建设单位	平阳县鳌江镇第四中学		
工程名称	学生食堂、活动室、配电房

设计变更通知书

项目名称	学生食堂、活动室		
工程编号	J2017-05	日期	2017.08.17
专业	结构	序号	01

屋脊处平面局部布置修改

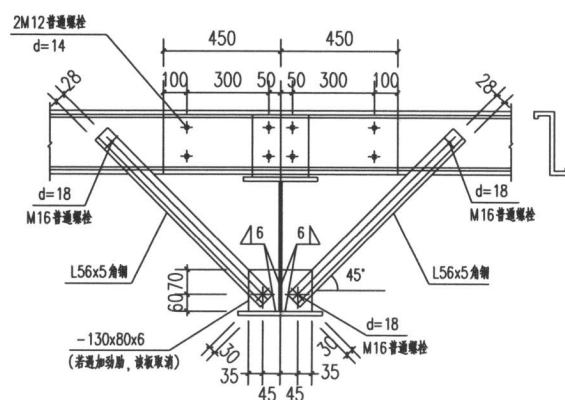
- 1、钢施-02图中, GJ-1 两端系杆在平面图中未表示(1轴和8轴处), 钢施-04图中GJ-1剖面图中已表示, 注意施工时两端系杆不要遗漏。
- 2、钢施-03图中, B轴~J轴屋脊两边增加XT(斜拉条)和GT(套管), 修改详下图:
